Determinazione dirigenziale	n. DET-AMB-2022-3347 del 01/07/2022
Oggetto	Modifica non sostanziale con aggiornamento del provvedimento di Autorizzazione Unica Ambientale (AUA), adottato ai sensi del D.P.R. 59/2013 da ARPAE - SAC di Bologna con Determinazione dirigenziale n. DET-AMB-2018-1152 del 06/03/2018 (rilasciato dal SUAP del Comune di Anzola dell'Emilia con provvedimento Prot. n. 8796 del 10/04/2018 e con scadenza di validità in data 10/04/2033) per l'impianto destinato ad attività di centro di raccolta di rifiuti differenziati e sito in Comune di Anzola dell'Emilia (BO), Via Rocca Novella n. 2, intestato alla società Geovest S.r.l.
Proposta	n. PDET-AMB-2022-3520 del 30/06/2022
Struttura adottante	Servizio Autorizzazioni e Concessioni di Bologna
Dirigente adottante	PATRIZIA VITALI

Oggetto: Modifica non sostanziale con aggiornamento del provvedimento di Autorizzazione Unica Ambientale (AUA), adottato ai sensi del D.P.R. 59/2013 da ARPAE - SAC di Bologna con Determinazione dirigenziale n. DET-AMB-2018-1152 del 06/03/2018 (rilasciato dal SUAP del Comune di Anzola dell'Emilia con provvedimento Prot. n. 8796 del 10/04/2018 e con scadenza di validità in data 10/04/2033) per l'impian

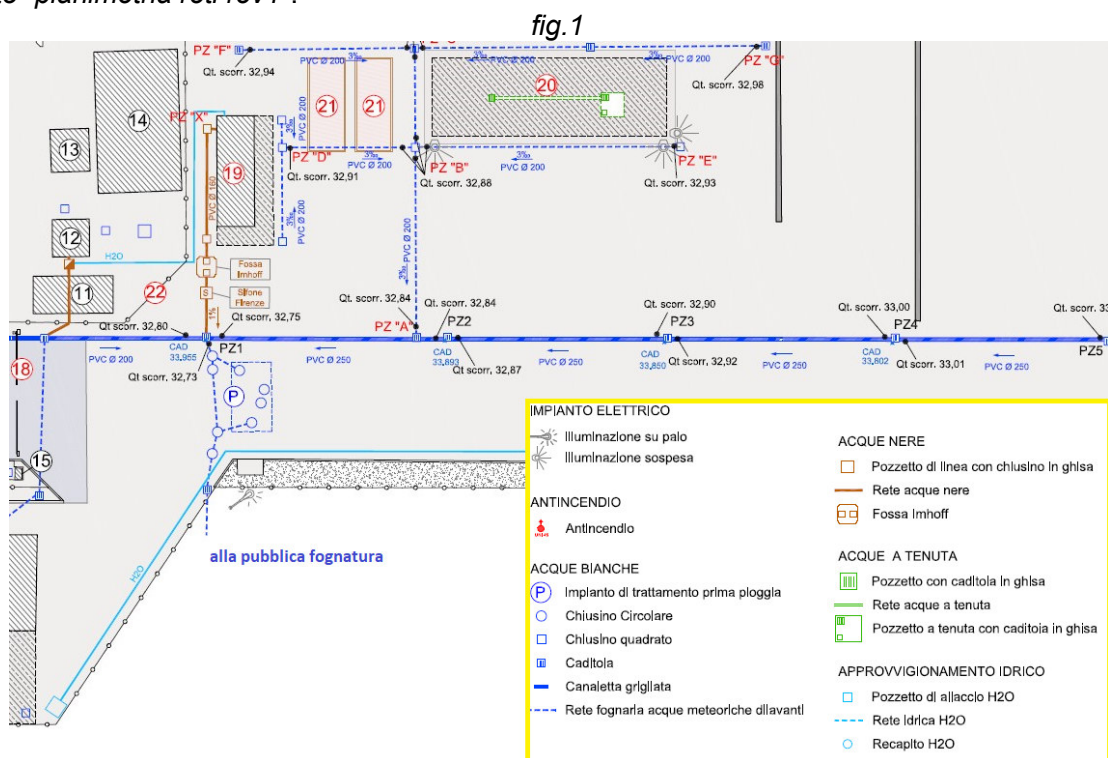
1. considerato che si tratta di presidi di sicurezza non tanto per la pubblica fognatura ma per la tutela del sito produttivo da eventuali ritorni idrici, rimandare l'installazione delle apparecchiature richieste (valvola di non ritorno, sifone Firenze, ecc.) e mantenere le opere di allacciamento alla pubblica fognatura preesistenti:

Non risultano riportati in cartografia gli elementi:

- valvola di intercettazione
- valvola di non ritorno
- sifone Firenze

E' accolto quanto proposto nella comunicazione della ditta GEOVEST srl di una verifica complessiva della conformità delle opere di allacciamento in occasione di una prossima modifica sostanziale dell'atto autorizzativo.

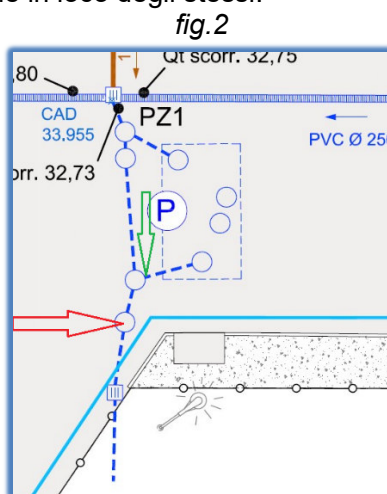
Il pozzetto di campionamento è presente nella cartografia trasmessa ma posizionato a valle della miscelazione delle acque di prima e seconda pioggia, rendendo non corretto il posizionamento per le finalità di controllo delle caratteristiche qualitative delle acque di prima pioggia.

Con riferimento al contenuto della proposta circa " *la situazione precedentemente autorizzata ed ancora esistente non ha evidenziato particolari difficoltà nelle azioni di controllo, mantenere le opere di allacciamento ed il pozzetto di ispezione e prelievo preesistenti*" si accoglie proposta la una verifica complessiva della conformità dei pozzetti di campionamento in occasione di una prossima modifica sostanziale dell'atto autorizzativo, fermo restando:

- l'arretramento del punto di campionamento attualmente utilizzato per i prelievi con finalità di controllo (freccia rossa) a quello indicato con la freccia verde nella *fig.2* di seguito riportata;
- la corretta identificazione in loco degli stessi.
